吳興街220巷平面停車場調整前示意圖

吳興街220巷平面停車場
 小型車(一般格位)：79格
 小型車(身障格位)：2格
 小型車(婦幼格位)：1格
 小型車合計：150格

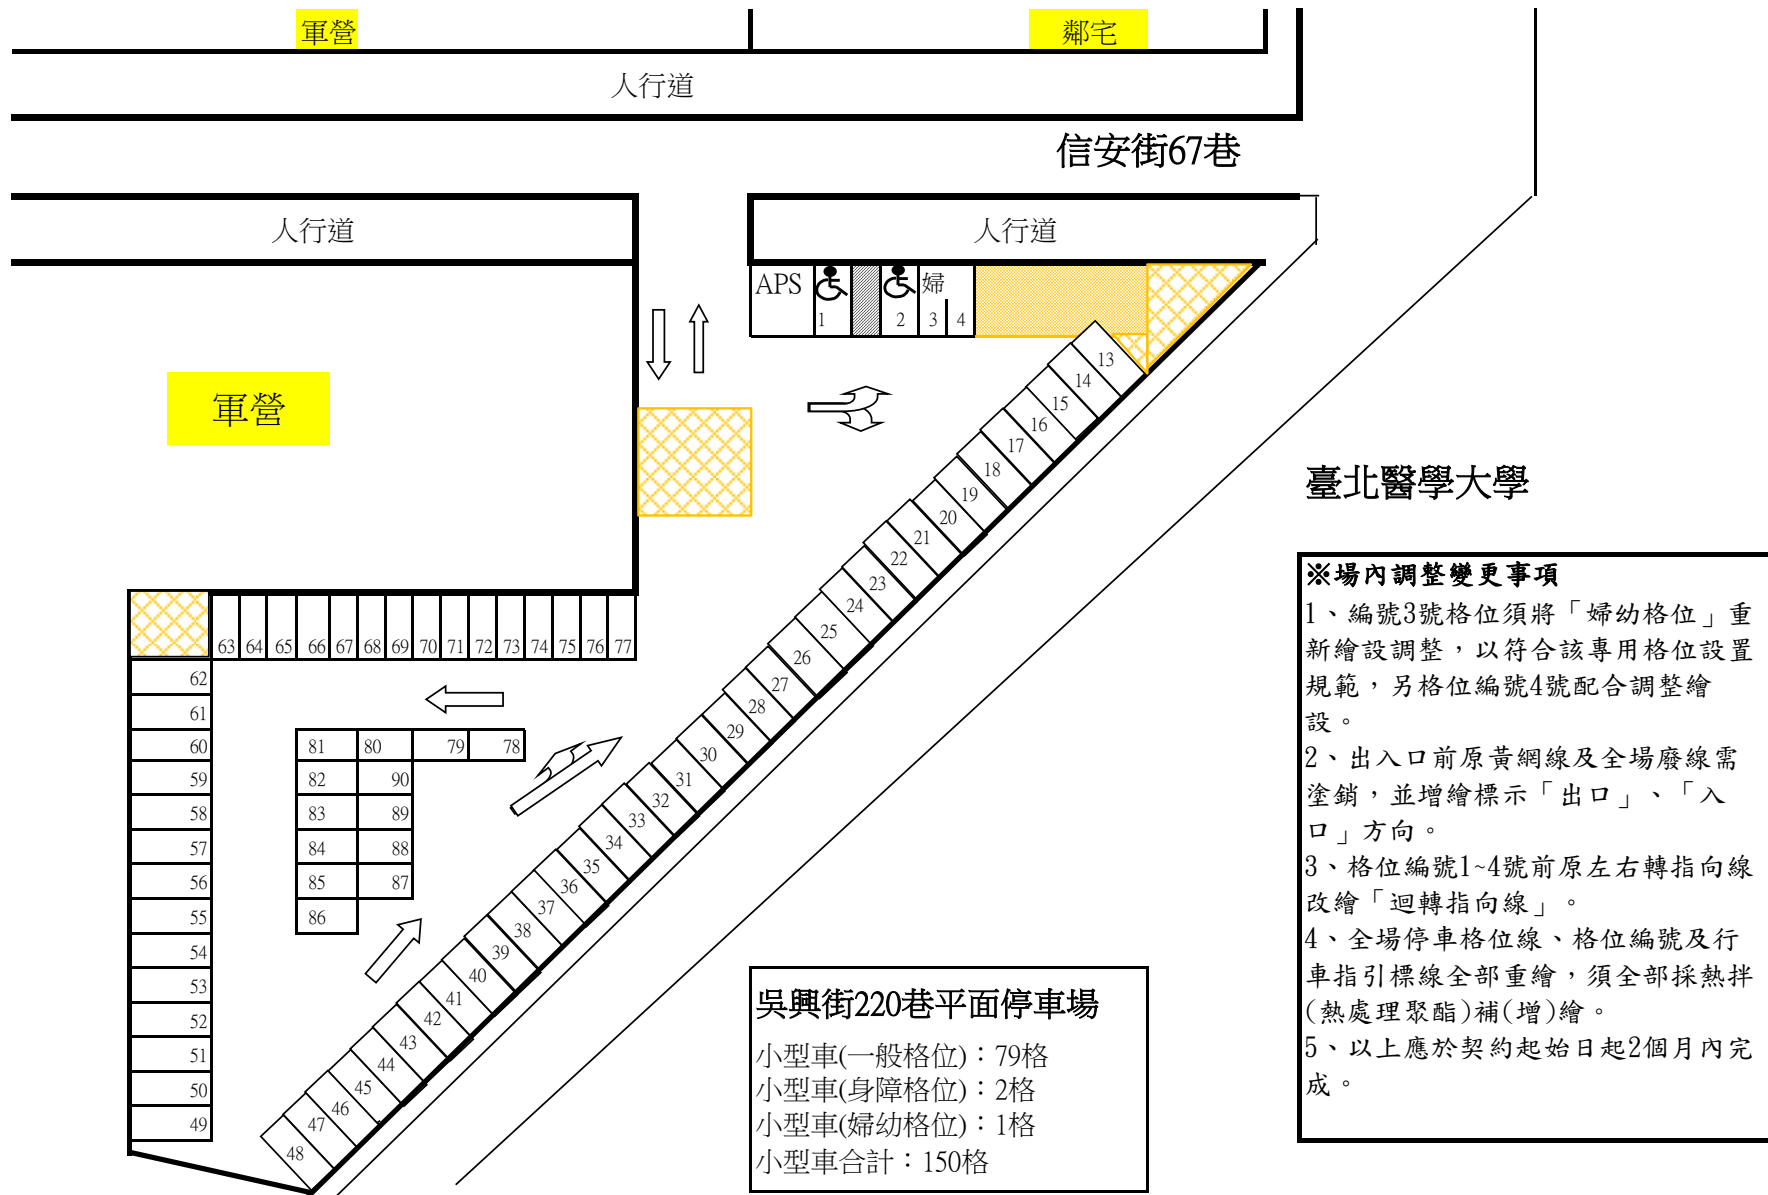
- ※場內調整變更事項**
- 1、編號3號格位須將「婦幼格位」重新繪設調整，以符合該專用格位設置規範，另格位編號4號配合調整繪設。
 - 2、出入口前原黃網線及全場廢線需塗銷，並增繪標示「出口」、「入口」方向。
 - 3、格位編號1~4號前原左右轉指向線改繪「迴轉指向線」。
 - 4、全場停車格位線、格位編號及行車指引標線全部重繪，須全部採熱拌(熱處理聚酯)補(增)繪。
 - 5、以上應於契約起始日起2個月內完成。
